Nota Técnica nº 203/2018-SRM/SFF/SGT/SCT/ANEEL

Assunto: Análise de contribuições referentes à Audiência Pública nº 31/2018 sobre a metodologia para atualização do Banco de Preços de Referência ANEEL a ser utilizado nos processos de autorização, licitação e revisão das receitas anuais permitidas das concessionárias de transmissão de energia elétrica.

Gráfico 2 - “Problema da utilização de Especificação Linear para Valores Não Usuais” (Figura 1 da contribuição da Fipe)

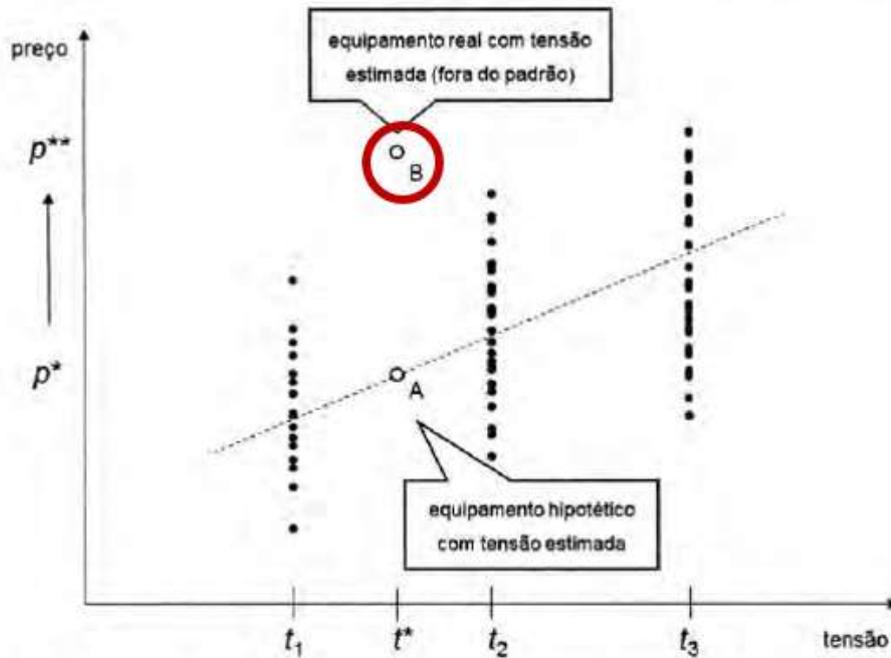
389. Inicialmente, verifica-se que se tratam de contribuições tendenciosas, ao afirmar que o único erro possível pela ANEEL é de subestimação de preços, mas não de superestimação. Perceba o Gráfico 2 apresentado pela Fipe em sua contribuição. Do mesmo modo, é relevante apontar que a empresa tinha à sua disposição grande massa de dados e as regressões propostas pela ANEEL para elaborar comparações com os dados efetivamente reais. No entanto, preferiu realizar comparação hipotética (diga-se, também, que a Nota Técnica nº 94/2018-SRM/SCT/SFF/ANEEL não propôs, em nenhum caso, equações lineares [$y = a \cdot x + b$], como a Fipe expôs graficamente).

390. As empresas somente apresentam graficamente situações de subestimação de preço, não o contrário, porém hoje ocorre justamente o oposto com a verificação de enorme quantidade de itens superestimados. Essa superestimação tem relação com ponto não abrangido pela Fipe, neste tópico: a questão dos ganhos tecnológicos ao longo do tempo, que tendem a deixar itens em banco de preços de referência, não só da ANEEL, defasados e superestimados, com o passar dos anos.

Gráfico 3 – Estressando a representação gráfica da contribuição da Fipe (adaptação)

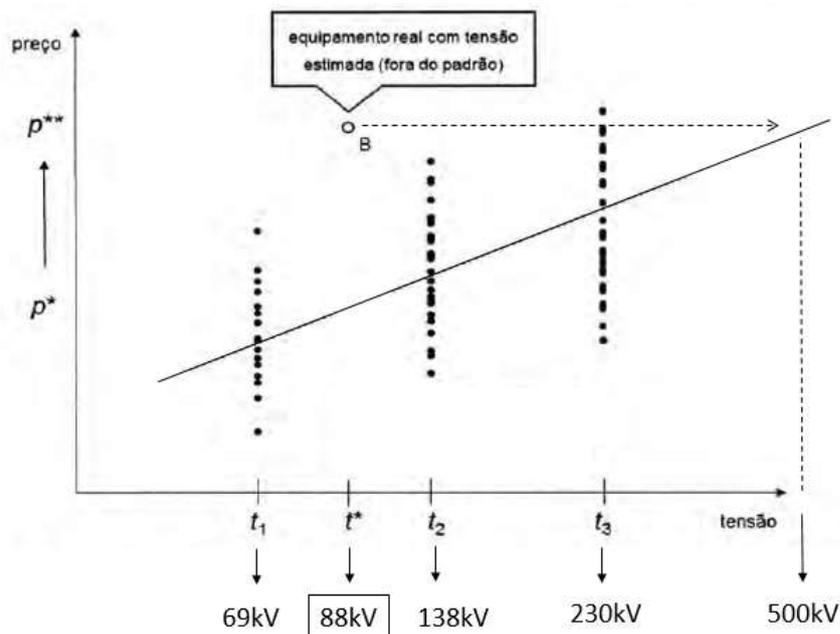
391. Mesmo com o viés para elevar os preços de referência e com as imprecisões gráficas apontadas, suponhamos que, de maneira abrangente, em termos teóricos, seja possível avaliar conceitualmente o Gráfico 2. Nesse sentido, é necessário fazer exercício para completar a representação gráfica, o que é realizado no Gráfico 3.

392. Nesse exercício, foram expostos níveis de tensão padrão (69kV, 138kV, 230kV e 500kV) e nível de tensão pouco usual, mas frequente na base de dados (88kV). Do mesmo modo, foi estendida a suposta regressão para alcançar todos os níveis de tensão mencionados. Verifica-se que, se fosse acatada a contribuição da Abrate de aplicar a regulação por custo do serviço com valores contábeis, significaria dizer que equipamentos com nível de tensão de 88kV teriam valores estabelecidos iguais equipamentos análogos com nível de tensão de 500kV, o que seria despropositado. Esse repasse aos consumidores seria disparate ainda maior haja vista que determinados agentes decidem, por conta e risco, adquirir equipamentos com níveis de tensão superiores às autorizações em níveis de tensão padrão aprovadas pela ANEEL. Se os agentes assumirem tal risco, por conta própria, não cabe ao consumidor ser penalizado por decisão não aquiescida regulatoriamente.

Gráfico 4 – Aplicação da Tabela “de-para” Abrate (adaptação)

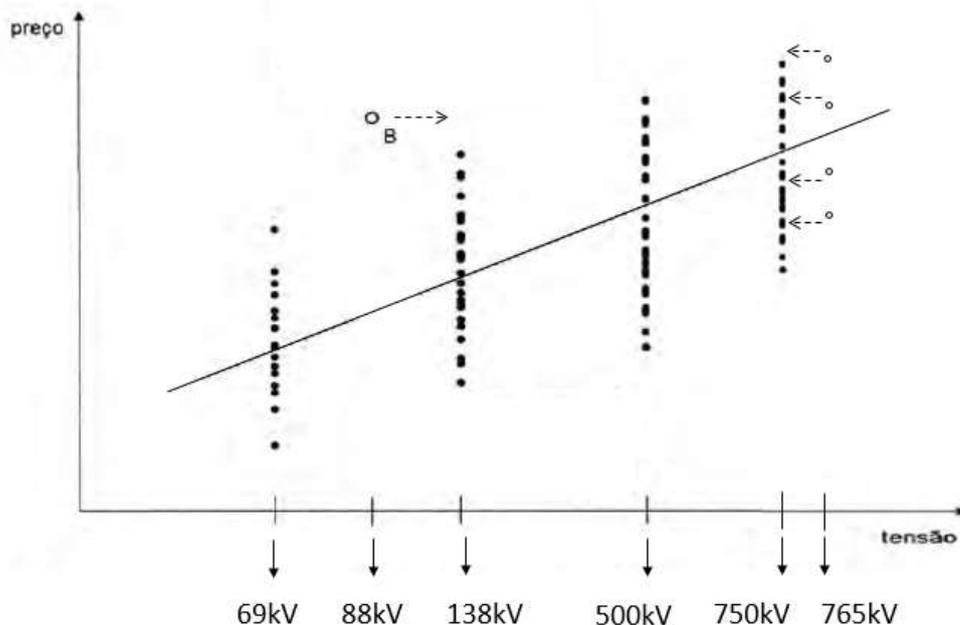
396. Quanto à tabela de tensões provida pela Abrate (vide anexo IV, tabela “de-para”), trata-se de contribuição concreta que visa aperfeiçoar a padronização da avaliação de equipamentos. Embora não seja possível afirmar que os concessionários tenham entregue informações de equipamentos à ANEEL considerando níveis de tensão de operação, e não níveis de tensão nominal, caso alguma empresa o tenha feito, a tabela “de-para” auxiliar a padronizar a avaliação. Essa contribuição, contudo, vai de encontro ao que a outros pleitos que a Fipe e a Abrate apresentaram. O Gráfico 4 ajuda a demonstrar essa questão.

397. A título de exemplo, ao aplicar a tabela de correlação de tensões, equipamentos com nível de tensão de 88kV são considerados equipamentos de 138kV, e bens de 765kV são considerados com nível de tensão de 750kV. Embora essa modificação garanta a capacidade de realizar regressões,

Gráfico 5 – Diferença entre regressões (TC valores de abertura AP)

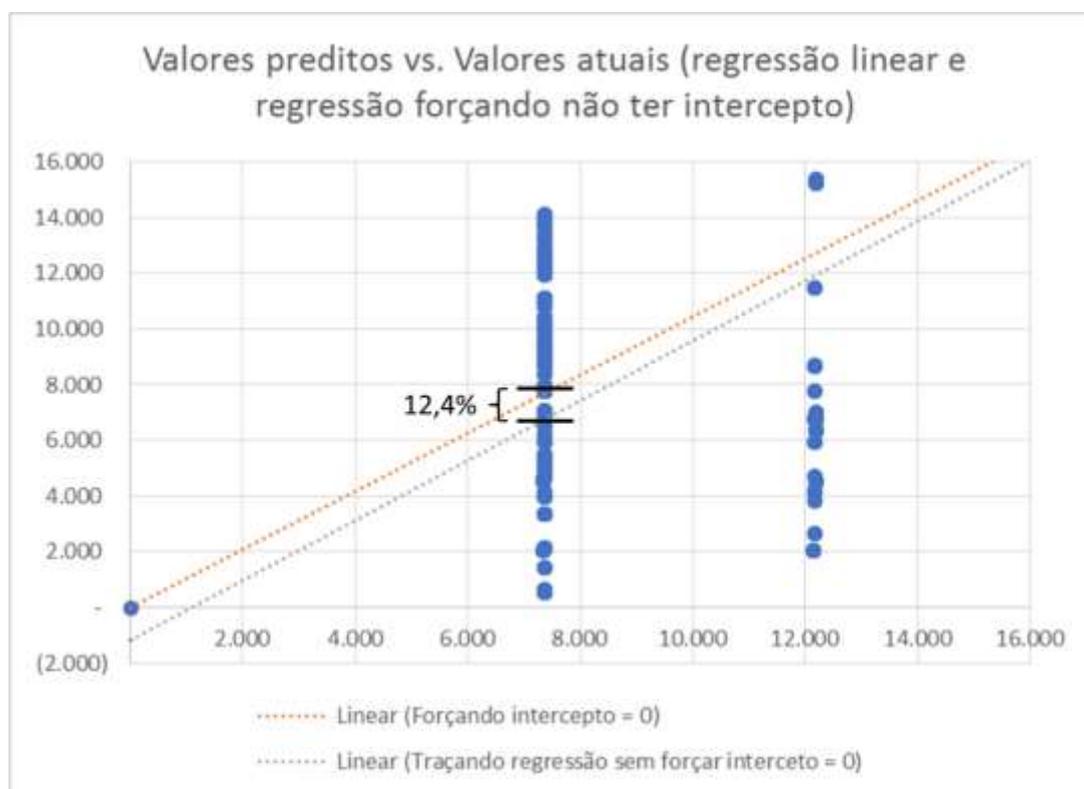
418. Além disso, forçar o intercepto a zero aumenta o desvio padrão dos resíduos e piora o coeficiente de determinação (R^2), o que contradiz outras contribuições da Abrate acerca de buscar, sempre que possível, aumentar o R^2 de uma regressão.

420. Embora as regressões pareçam semelhantes, elas diferem em até 12,4%, o que não é irrelevante quando a empresa deseja majorar os valores de todos os equipamentos do Banco de Preços
